Document de diagnostic de sécurité routière
des passages à niveau

PN n° 56 Bis

Commune : Connantre — Dép. Marne

Ligne ferroviaire, nom et n° : 10000 Ligne de Oiry-Mareuil à Romilly-sur-Seine

Schéma du PN :

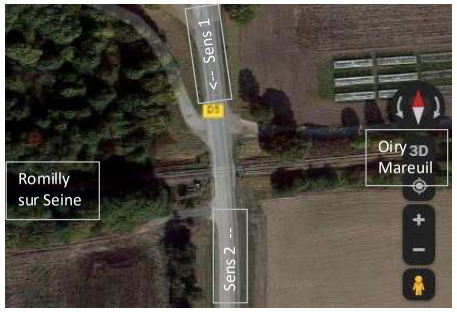
Trafic à revoir : au vu du trafic sur la RD 5 au niveau du PN, ne faudrait-il pas mettre en place un PN "SAL 4" ?
Présence d'un téléphone qui ne fonctionne pas + numéros de téléphone à contacter + panneau CE2a.
